Aggiornamento Elaborato 2 del PAI Po

Scheda di sintesi

REGIONE: Lombardia**Provincia: Sondrio****Comune: Livigno****Località:** Freita (valanghe codice CLPV 469 e 470)**Bacino: Adda****Sottobacino: Spol****Corso d'acqua:****AMBITO DELLA MODIFICA PROPOSTA**

Delimitazione delle aree di valanga attiva Ve presente nell’Allegato 4 all’Elaborato 2 del PAI vigente (a sinistra) e Zonazione di dettaglio della pericolosità (PZEV) alla base della delimitazione vigente (a destra). L’area Ve vigente corrisponde all’area rossa

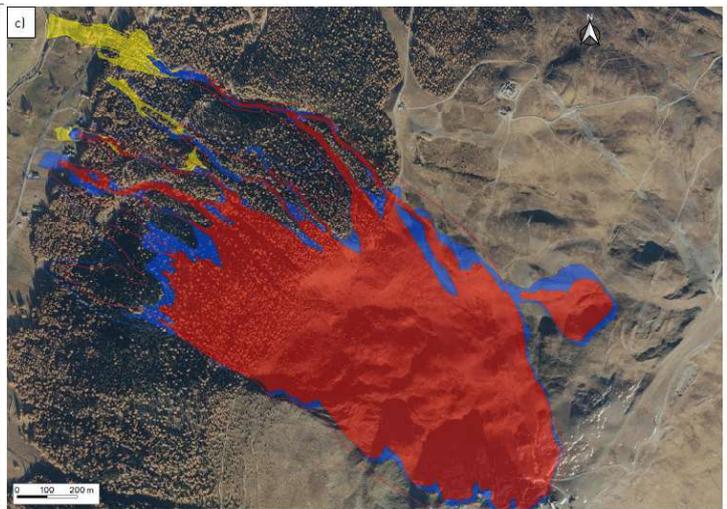
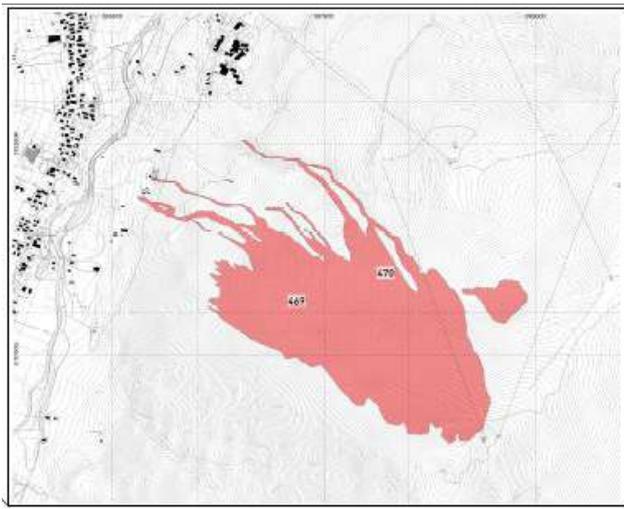
Rispetto alla perimetrazione vigente presente nella cartografia PAI, che rappresenta solo la zona rossa (a elevata pericolosità) dei due siti valanghivi CLPV 469 e 470, e che vede la presenza di due distinte aree Ve, coalescenti nella porzione sommitale del versante, la modifica proposta presenta un'unica area Ve, grosso modo della medesima estensione delle due Ve previgenti nella zona di distacco, che è comune tra i due siti. La zona di transito risulta complessivamente più ampia ad ovest, e più ridotta ad est. Nella parte medio bassa della zona di transito, l'areale classificato come Ve risulta suddiviso in più percorsi, complessivamente meno estesi rispetto alla previgente perimetrazione e concentrati all'interno degli avvallamenti morfologici.

Una volta ottenuta la zonazione, i citati criteri di riferimento prevedono che l’area classificata come zona rossa sia proposta quale aggiornamento dell’Allegato 4 all’Elaborato 2 del PAI come Ve o Vm, con attribuzione della relativa normativa ai sensi dell’art. 9 delle N.d.A. del PAI; gli areali attribuiti alla zona blu e gialla sono invece da rappresentare solo nella componente geologica del PGT, nella quale sono definite le relative limitazioni, come indicate nel citato Allegato 3. La zona bianca non è esposta al pericolo e pertanto non è inclusa nella perimetrazione delle aree esposte. L’area Ve attualmente rappresentata nell’Allegato 4 all’Elaborato 2 del PAI corrisponde alla zona rossa di un precedente studio di dettaglio (PZEV) realizzato nel 2009.

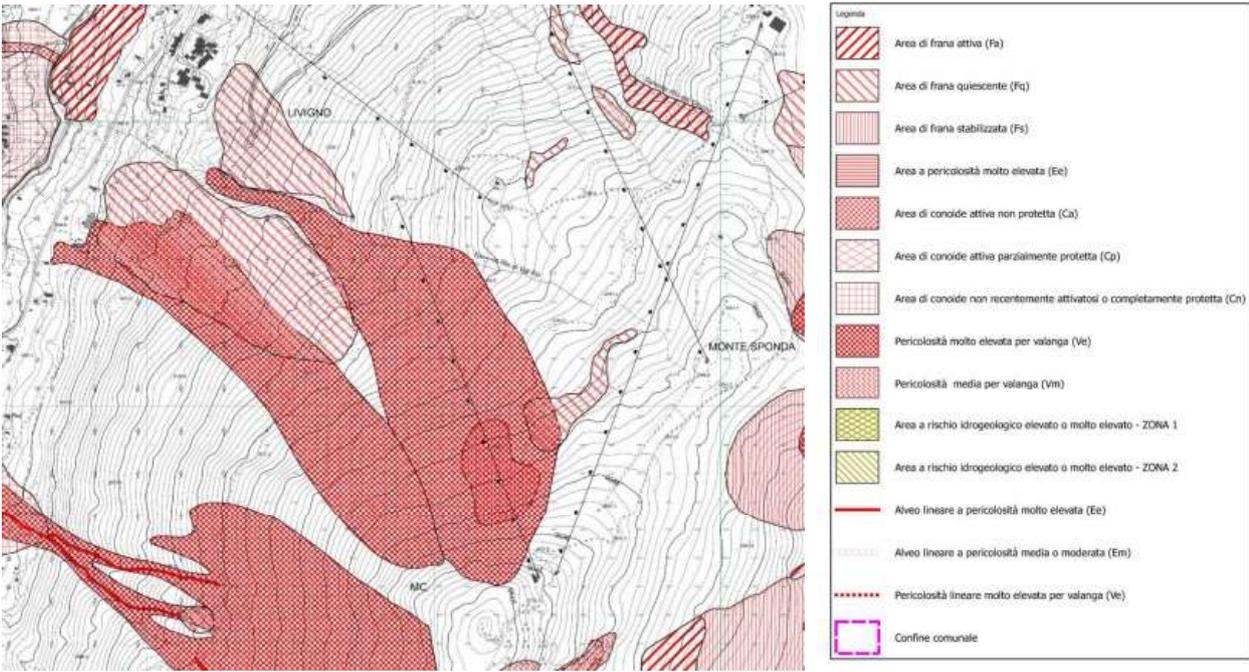
Di seguito si riporta la nuova delimitazione dell'area Ve proposta (a sinistra) che corrisponde alla zona rossa ottenuta dalla nuova zonazione PZEV (a destra) nell'aggiornamento dello studio di dettaglio 2025.

La proposta è stata condivisa dalla Regione in quanto ritenuta adeguatamente supportata dagli studi di approfondimento redatti in coerenza con quanto previsto dai criteri attuativi dell'art. 57 della LR 12/2005 (metodologie contenute nell'Allegato 3 alla d.g.r. 2616/2011), supportati da nuovi rilievi e modellazioni che hanno determinato una zonazione di dettaglio dell'area.
